**Stellungnahme zu den im September 2017 ausgelegten ergänzenden Unterlagen zur Erweiterung des 3. Bauabschnitts für die Deponie Wehofen-Nord
(Teilbereich Luft und Lärm)**

Im Auftrag des BUND sowie der Bürgerinitiative gegen Giftmüll e.V.

Salzböden, den 17.10.2017

Abbildung 1 Zusammenhang zwischen dem Jahresmittelwert und der zu erwartenden Anzahl der Tage, bei dem der Kurzzeitimmissionswerte TA Luft von $50 \mu\text{g}/\text{m}^3$ überschritten wurde

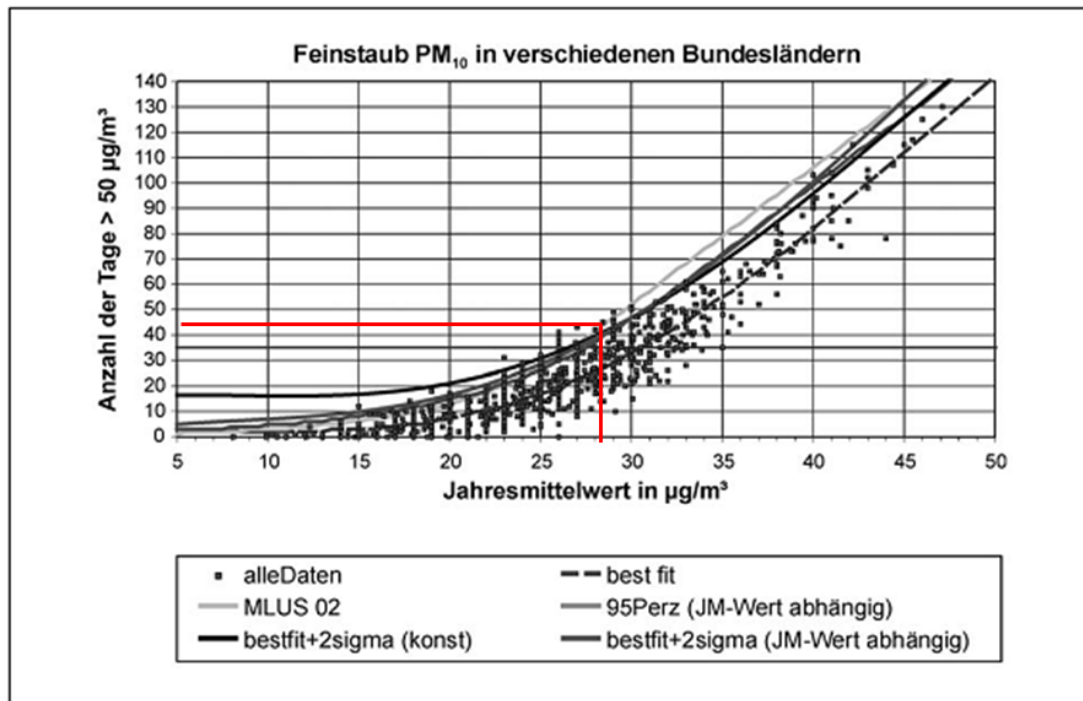
Wird ein Wert von 4,7 µg/m³ für die Zusatzbelastung herangezogen, ergäbe sich auf Basis der für das Jahr 2012 gemessenen „Vorbelastung“ an der Station Walsum von 23 µg/m³ eine Gesamtbelastung von 27,7 µg/m³. Bei einer Gesamtbelastung in dieser Größenordnung ist aber nicht mehr gesichert, dass die maximale Überschreitungshäufigkeit von 35 Überschreitungen für den Tagesmittelwert eingehalten werden kann.

In der nachfolgenden Abbildung ist der Zusammenhang zwischen dem Jahresmittelwert und der zu erwartenden Anzahl der Tage, bei dem der Kurzzeitimmissionswert der TA Luft von 50 µg/m³ überschritten wurde, dargestellt. Die rote Linie zeigt die Überschreitungshäufigkeit bei einem Jahresmittelwert von 28 µg/m³. Sie liegt deutlich über dem Immissionswert der TA Luft von 35 Überschreitungstagen.

Vor diesem Hintergrund ist in keiner Weise gesichert, dass der Immissionswert der TA Luft für Kurzzeitbelastungen zukünftig eingehalten werden kann. Es hätte daher, wie bereits auf den Erörterungstermin gefordert, eine detaillierte Untersuchung durchgeführt werden müssen, anhand derer die jeweiligen Belastungswerte für den Tag, die an der Messstation Walsum ermittelt
